Informe Consolidado de Solicitud de Aclaraciones, Rectificaciones y/o Ampliaciones Complementario a la Declaración de Impacto Ambiental del Proyecto "Parque Solar Comunidad"

Nombre del Titular : Solarig Development Chile SpA

Figura 12. Área de exclusión, sólo corta y de corta-destronque y descepaado

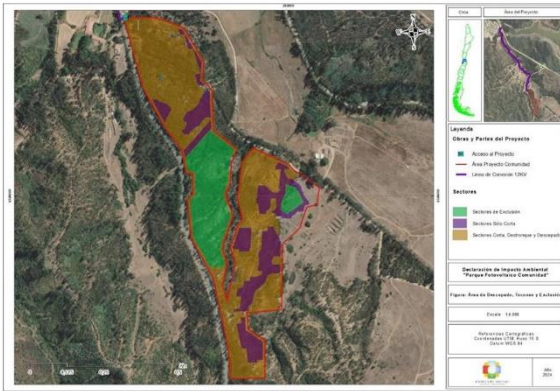
23. En relación con la respuesta 104 de la Adenda, se solicita aclarar los antecedentes aportados, ya que no son consistentes. Por una parte, en la Figura 116. Riesgo de Activación de Procesos Erosivos para el AI con Proyecto, se muestran zonas de riesgo alto y medio y el titular concluye que: “(...) se da cuenta de un aumento en el riesgo de activación de procesos erosivos producto de las obras del Proyecto, considerando la condición más desfavorable, que corresponde a la pérdida total de la cobertura del suelo, situación que no se verá reflejada en la realidad”, no obstante, no se detalla cómo se asegurará que, el aumento de riesgo de erosión, no se exprese en pérdida significativa de suelo, ni menos acoge la recomendación del Anexo 2.4 de la Adenda, la cual indica que: “(...) se recomienda tomar medidas preventivas que se hagan cargo de esta situación, como por ejemplo la plantación de herbáceas, como las leguminosas, de manera permanente en las áreas intervenidas, lo cual significaría una Clase de Desprotección de 1, es decir, la más favorable, asociada a praderas perennes, lo cual resultaría en una Clase de Vulnerabilidad Media y un Riesgo de Activación de Procesos Erosivos Bajo, mejorando así la condición inicial del suelo”.

Cabe señalar además, que no es exacto lo declarado por el titular que: “(...) en los sectores donde existe un mayor riesgo de aumento de erosión (pendientes) se excluirá de la corta y desarrollo de obras, y en otros se dejarán tocones, para no generar afectación sobre la componente suelo”, ya que, como se puede observar, parte de las área de alto riesgo de activación de procesos erosivos de la Figura 116, corresponden a sectores donde se aplicará corta y destronque según la Figura 12, ambas de la Adenda.

Figura 116. Riesgo de Activación de Procesos Erosivos para el AI del Proyecto con Proyecto

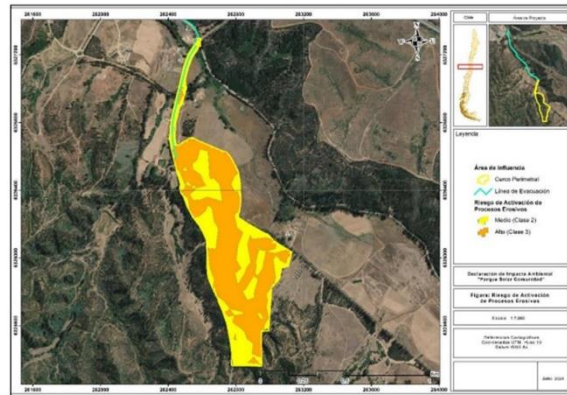
Cabe señalar que la incorporación de mulch vegetal, por si sola, no es una medida suficiente para asegurar que no se activen procesos erosivos, en particular las zonas de camino y sector de instalación de paneles.
